Tracébesluit Zuidasdok (wijziging 2023)

Besluit tot wijziging van het Tracébesluit Zuidasdok

juni 2023

Figuur 4 Wijziging 12 met rechts invoegende rijstrook

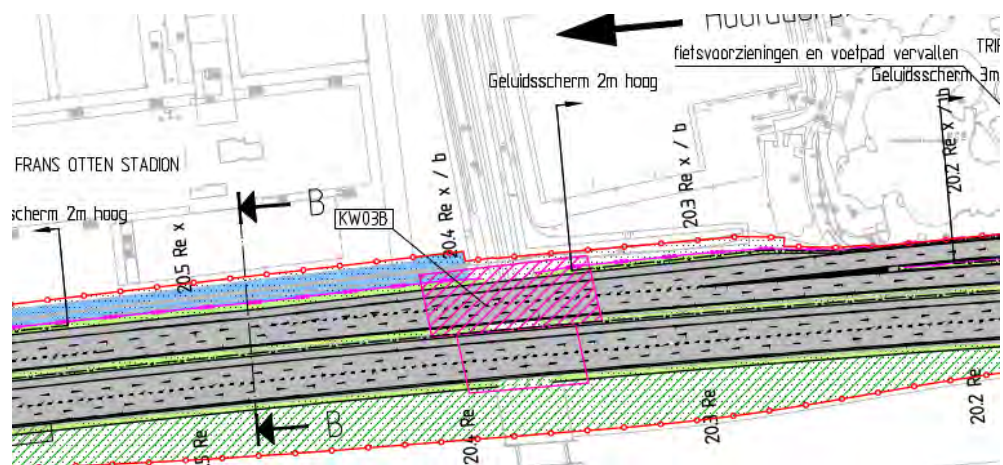
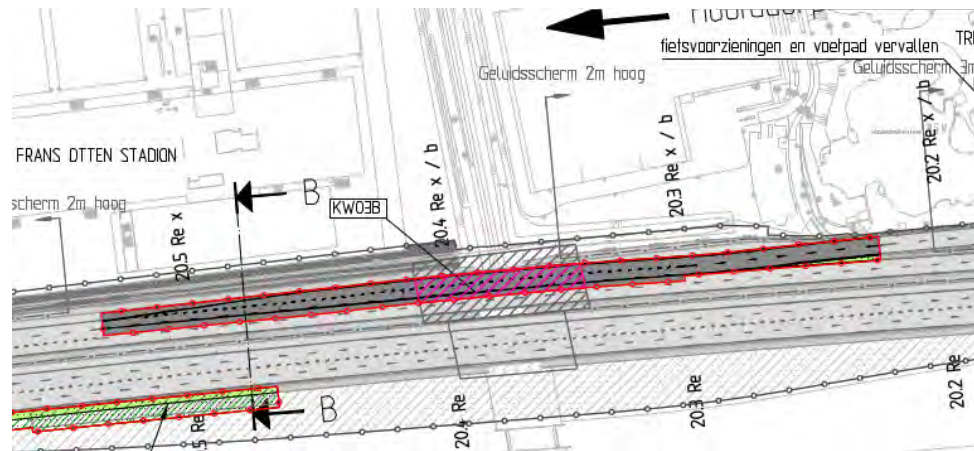
De taperinvoeger uit het TB wordt vervangen door een rechts invoegende rijstrook, ten koste van de vluchtstrook langs de invoeging. Op basis van de integrale afweging van verkeersveiligheidscriteria is geconcludeerd dat het ontwerp van een getrapte invoeger beter is voor de verkeersveiligheid. Daarnaast is de getrapte invoeger beter voor de verkeersdoorstroming. Zie ook paragraaf 3.2.

Figuur 9 Weergave van de vaarroute bij wijziging 14

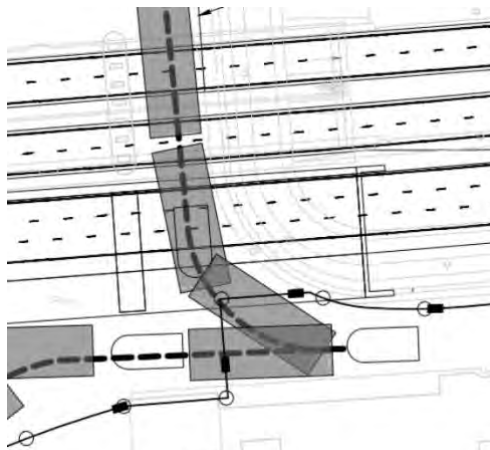
Wijziging 14: Door de bouw van een van de pijlers van de nieuwe zuidelijke Schinkelbrug blijft er onvoldoende ruimte over voor de doorvaart van een (maatgevend) woonschip tussen de ligplaatsen ten noorden van de Schinkelbruggen en de Nieuwe Meer. Om deze doorvaart te kunnen garanderen, moet de watergang parallel aan de A10, tussen de Jachthavenweg en het Punterspad, worden verdiept zodat deze kan worden benut bij het verplaatsen van woonschepen. De woonschepen varen in de toekomstige situatie direct langs de oostelijke oever en steken dan eerst deze watergang in en kunnen vervolgens richting de Nieuwe Meer worden verplaatst. Figuur 9 geeft een weergave van de vaarroute die op deze wijze wordt gecreëerd.

Figuur 11 Wijziging 14 verdiepen watergang, wijziging 15 geleidewerk en wachtplaatsvoorzieningen voor de beroeps- en recreatievaart en wijziging 16 te amoveren steigers

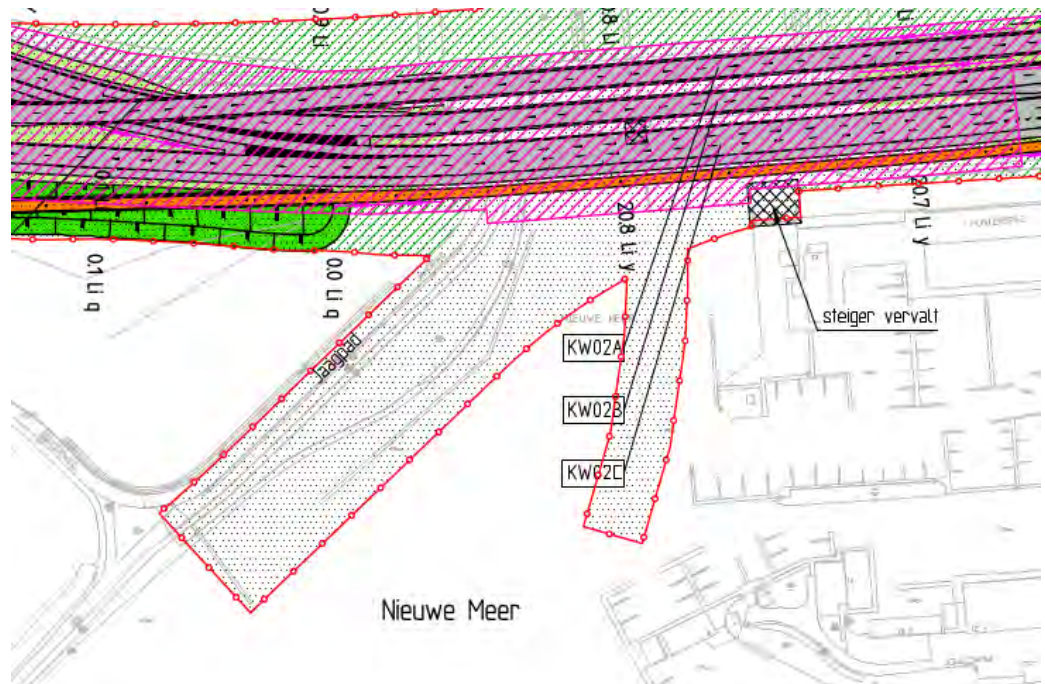
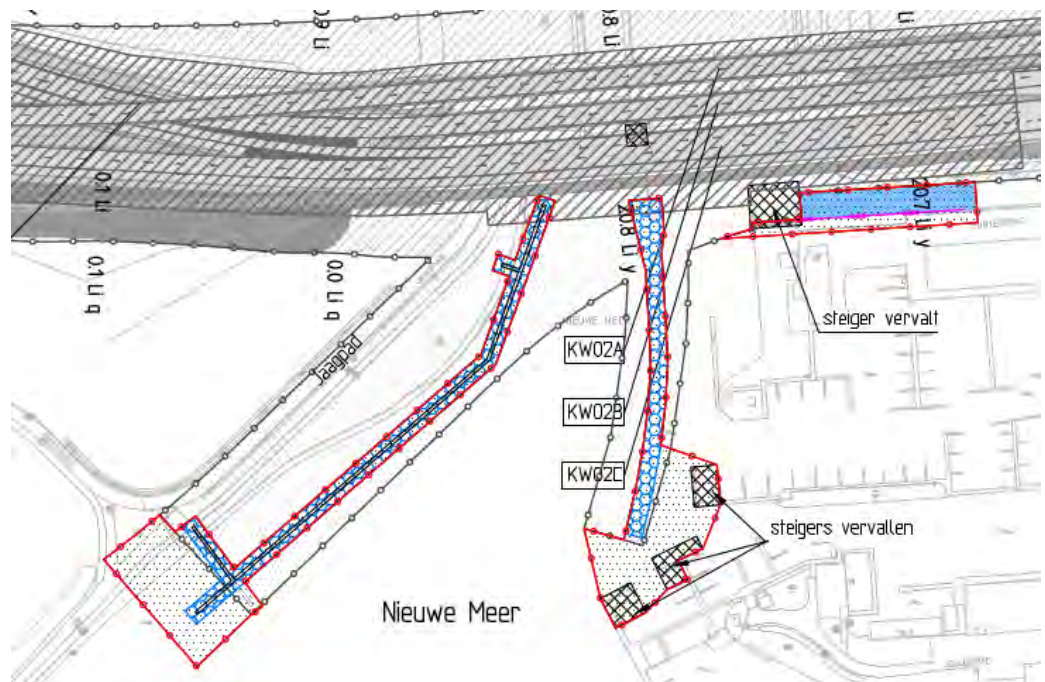
Wijziging 15: Bij de uitwerking van het ontwerp is gebleken dat het geleidewerk aan de oostzijde van het vaarwater dat noodzakelijk is voor de nautische veiligheid moet worden verplaatst en verlengd. De functie van het geleidewerk is vaarwegveiligheid. Deze functie is tweeledig: om scheepvaart naar de Schinkel te geleiden én om vaarverkeer van en naar de jachthavens te scheiden van het vaarverkeer van en naar de Schinkel. Het noordelijk deel heeft een geleidende functie voor de scheepvaart in de hoofdvaarweg en moet ervoor zorgen dat bij een aanvaring het schip van richting verandert om de tussenpijler te beschermen. Het zuidelijk deel zal vergelijkbaar met de huidige situatie worden uitgevoerd.

De wachtplaatsvoorzieningen voor beroeps- en recreatievaart aan de westzijde van het vaarwater, die gebruikt worden voor het aanleggen tijdens het wachten op de sluis/brug, moeten worden aangepast. In paragraaf 3.2 onder het thema vaarwegveiligheid wordt dit nader toegelicht.

Figuur 15 wTB kaart met wijziging 2

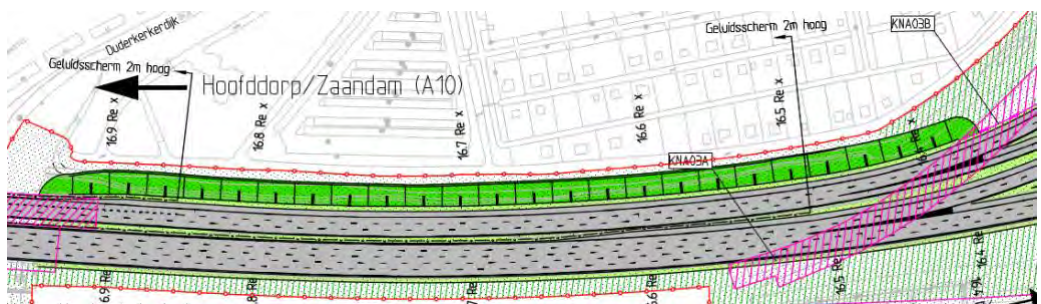
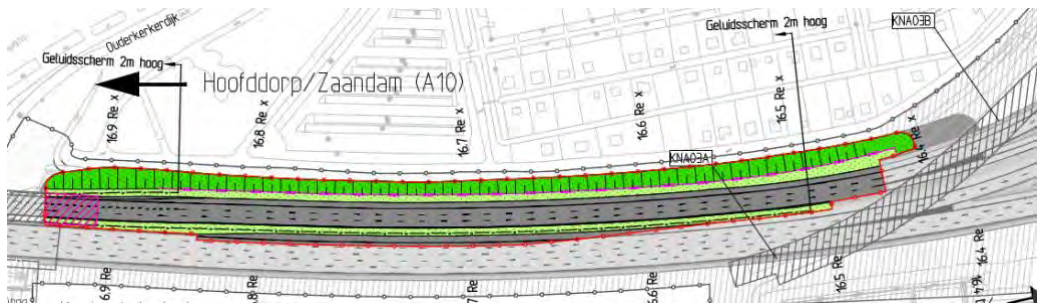
Locatie en wijziging nummer	km	Wijziging met toelichting
Noordelijke hoofdrijbaan ter hoogte van Amstelglorie (nr. 2 overzichtskaart)	16.4 Re x – 17.0 Re x	Realiseren vluchtstrook over 200m. Het verlengen van de vluchtstrook levert een positieve bijdrage aan de verkeersveiligheid. Het biedt ruimte voor weggebruikers met pech en bij calamiteiten kunnen de hulpdiensten via de vluchtstrook de file passeren. Het verkort het wegvak waarover geen vluchtstrook aanwezig zal zijn (ter hoogte van de Rozenoordbrug). Zie tevens paragraaf 3.2.

Figuur 19 wTB kaart met wijziging 4

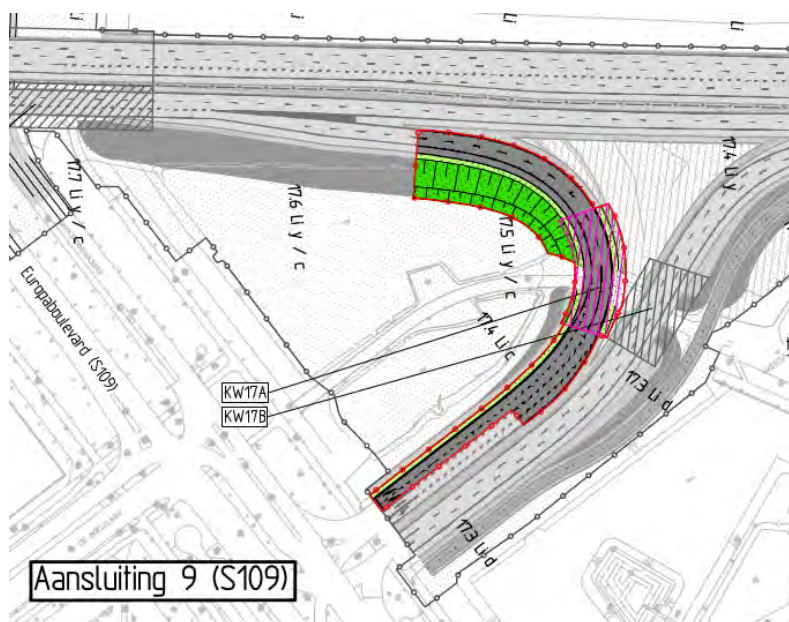
Locatie en wijziging nummer	km	Wijziging met toelichting
Parallelrijbaan links bij afrit 9 (nr. 4 overzichtskaart)	17.3 Li c – 17.6 Li y/c	Aanpassing (verlengen) vluchtstrook over kunstwerk 17A en aanpassen maatregelvlak KW17A. Deze locatie werd op basis van het TB aangeduid als risico, doordat er vanwege de verkrapping onvoldoende ruimte is voor vrachtauto's om elkaar veilig te passeren. Daarom wordt de afrit gewijzigd door de rijstroken te verbreden en een vluchtstrook toe te passen. Zie tevens paragraaf 3.2.

Figuur 21 wTB kaart met wijziging 5

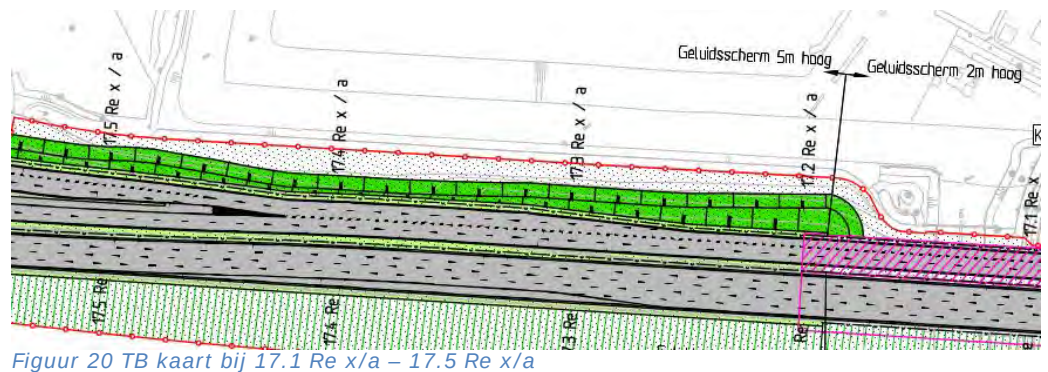
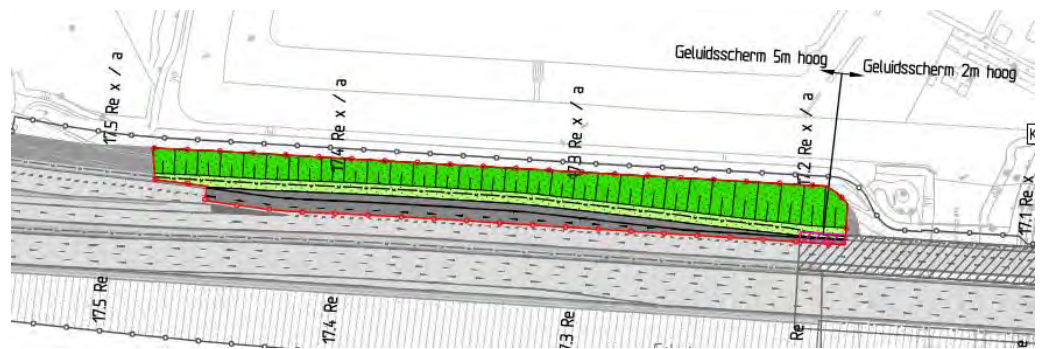
Locatie en wijziging nummer	km	Wijziging met toelichting
Noordelijke parallelrijbaan ter hoogte van afrit S109 Noord (nr. 5 overzichtskaart)	17.1 Re x/a – 17.5 Re x/a	Realiseren vluchtstrook. Het toepassen van een vluchtstrook langs de uitvoegstrook tussen de brug over de Amstel en de afrit S109 Noord levert een positieve bijdrage aan de verkeersveiligheid. Het biedt ruimte voor weggebruikers met pech en bij calamiteiten kunnen de hulpdiensten via de vluchtstrook de file passeren. Zie tevens paragraaf 3.2.

Figuur 23 wTB kaart met wijziging 6

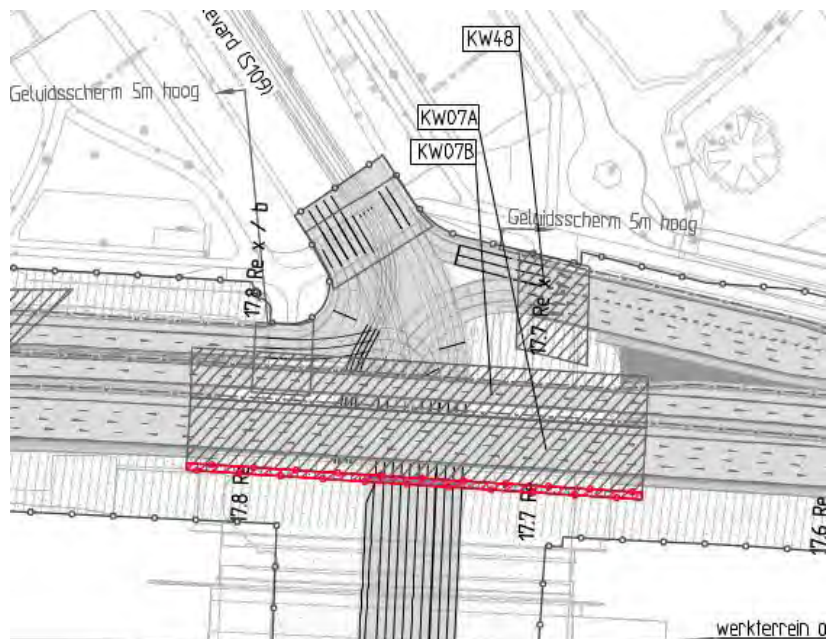
Locatie en wijziging nummer	km	Wijziging met toelichting
KW07a – Europaboulevard (nr. 6 overzichtskaart)	17.6 Re – 17.9 Re	Aanpassen maatregelvlak kunstwerk KW07a om poeren voor kunstwerk te kunnen realiseren. Voor het realiseren van de poeren onder het kunstwerk is ruimte nodig buiten de grens van het maatregelvlak in het TB. In het wTB is het maatregelvlak in verband daarmee aangepast.

Figuur 27 wTB kaart met wijziging 8

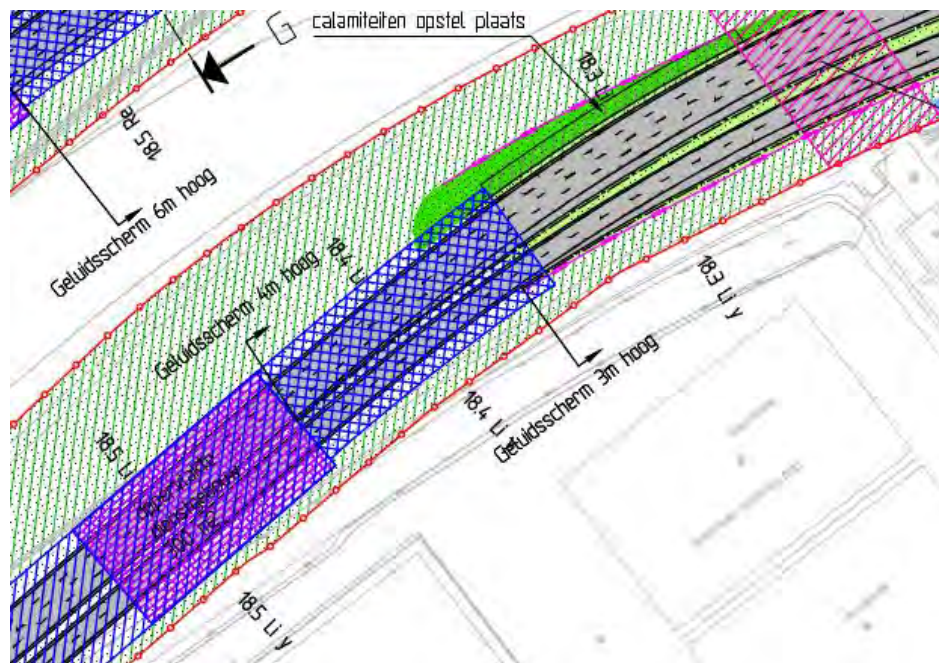
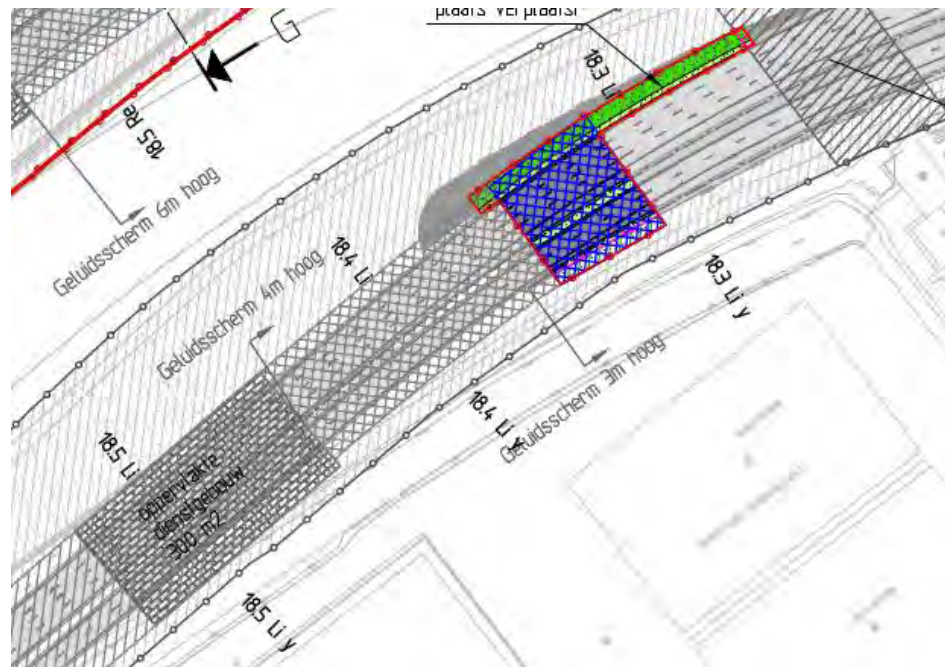
Locatie en wijziging nummer	km	Wijziging met toelichting
Zuidelijke tunnelbuis (nr.8 overzichtskaart)	18.3 Li en Li y – 18.4 Li en Li y	Vergroten maatregelvlak open tunnelbak ZO. Uit monitoring die in de periode voorafgaand aan dit wTB is uitgevoerd, is gebleken dat er hogere grondwaterstanden zijn dan eerder was voorzien. Daarom blijkt het nodig om de open tunnelbak verder door te trekken. Daarmee wordt voorkomen dat er wateroverlast in de tunnel ontstaat.
Hoofdrijbaan links bij Vivaldipassage (nr. 9 overzichtskaart)	18.2 Li – 18.4 Li	Vanwege de ruimtelijke inpassing van de kunstwerken voor de Vivaldipassage moet de Calamiteiten Opstel Plaats 7m naar het oosten verplaatst worden

Figuur 29 wTB kaart met wijziging 9

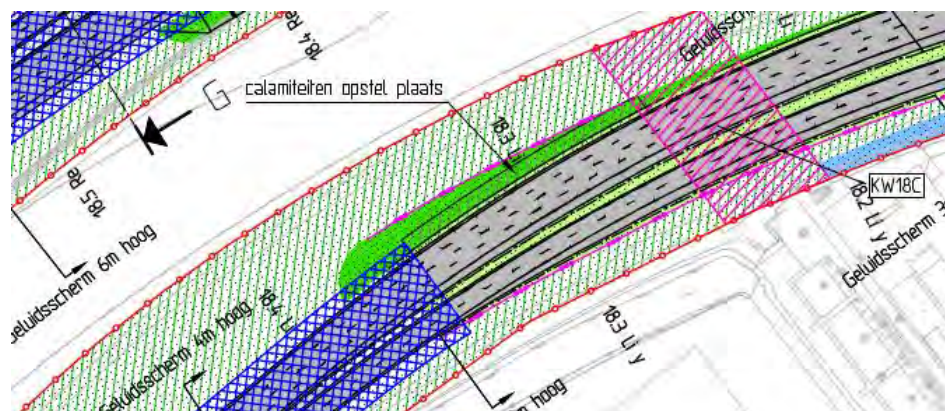
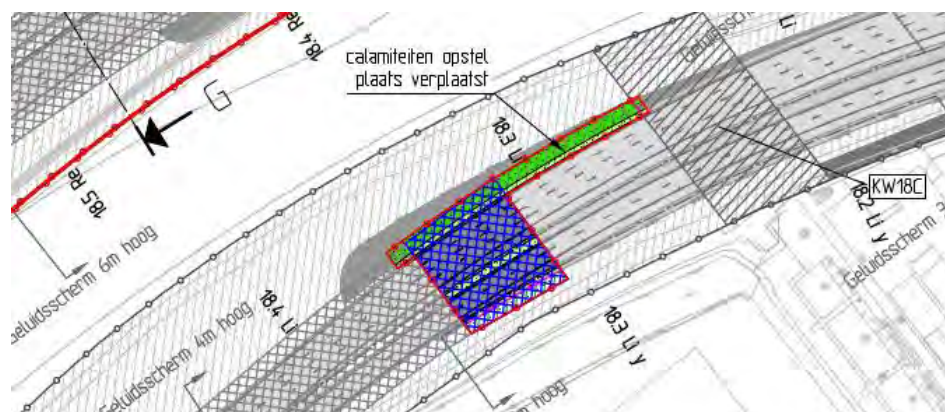
18.2 Li – 18.4 Li	Hoofdrijbaan links bij Vivaldipassage	Wijzigen locatie Calamiteiten Opstel Plaats zuidelijke hoofdrijbaan tussen tunnelmond en Vivaldipassage

Figuur 31 wTB kaart met wijziging 10

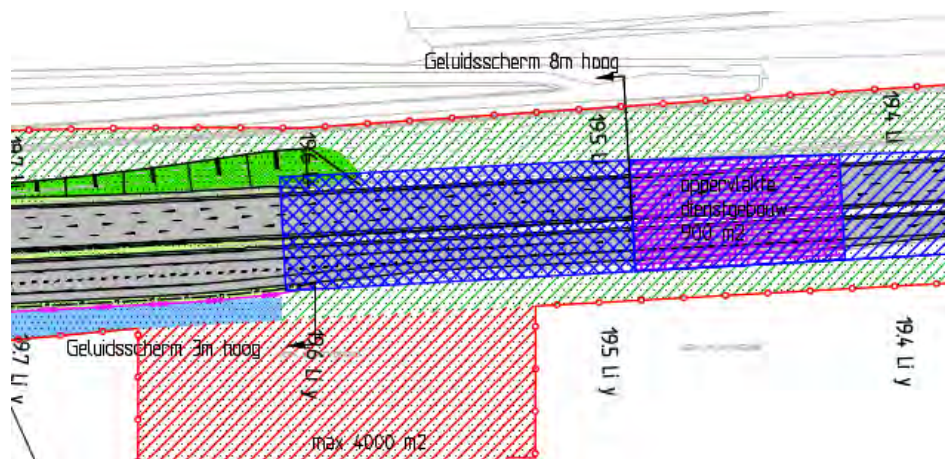
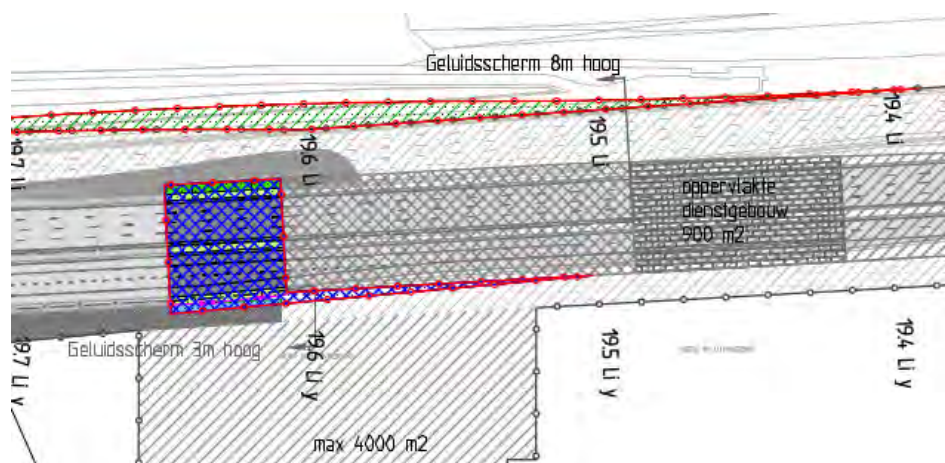
Locatie en wijziging nummer	km	Wijziging met toelichting
Zuidelijke tunnelbuis (nr. 10 overzichtskaart)	19.5 Li en Li y – 19.7 Li en Li y	Vergroten maatregelvlak open tunnelbak ZW. Uit monitoring die in de periode voorafgaand aan dit wTB is uitgevoerd, is gebleken dat er hogere grondwaterstanden zijn dan eerder was voorzien. Daarom blijkt het nodig om de open tunnelbak verder door te trekken. Daarmee wordt voorkomen dat er wateroverlast in de tunnel ontstaat.

Figuur 33 wTB kaart met wijziging 11

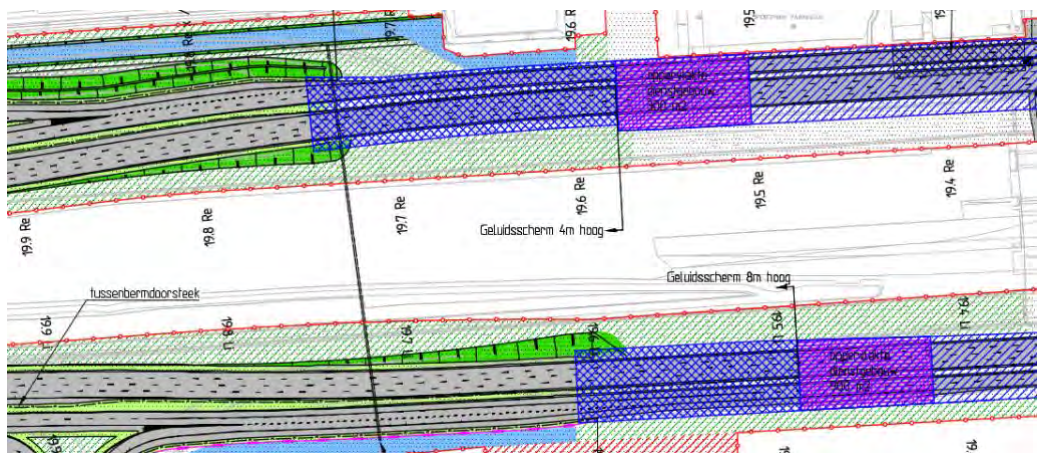
Locatie en wijziging nummer	km	Wijziging met toelichting
Noordelijke en zuidelijke hoofdrijbaan, spoorzijde (nr. 11 overzichtskaart)	18.3 Re – 19.3 Re en 19.3 Li – 19.9 Li	Wijzigen TB grens om voldoende ruimte te bieden voor het verleggen van rijstroken tijdens realisatie. Om voldoende wegbreedte te kunnen creëren voor de tijdelijke wegen, is het nodig om deze ruimte gelegen in de infrabundel binnen de TB grenzen te laten vallen. Hierdoor kan het verkeer tijdens de realisatiefase zo goed mogelijk door rijden.

Figuur 35 wTB kaart met wijziging 13

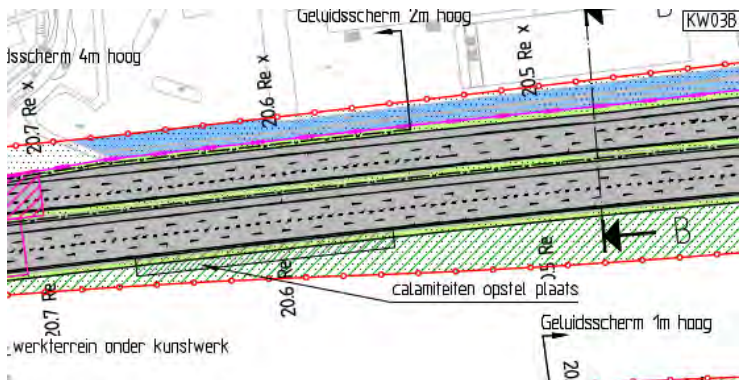
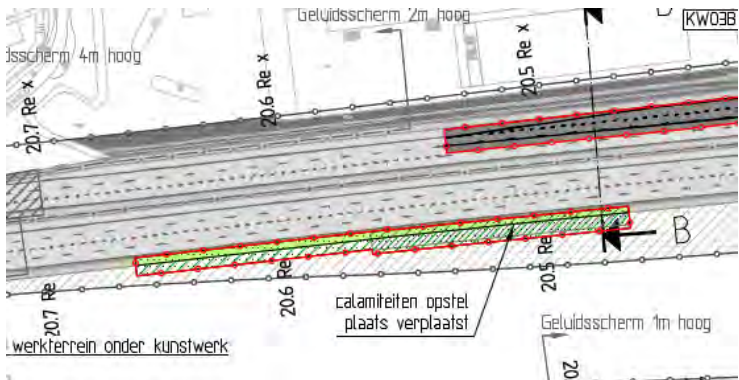
Locatie en wijziging nummer	km	Wijziging met toelichting
Hoofdrijbaan rechts, na tunnelmond (nr. 13 overzichtskaart)	20.4 Re – 20.7 Re	Meer richting de tunnelmond realiseren Calamiteiten Opstel Plaats. Het wijzigen van de locatie is nodig omdat inmiddels duidelijk is geworden dat voor toekomstige spoorse ontwikkelingen meer ruimte nodig is.
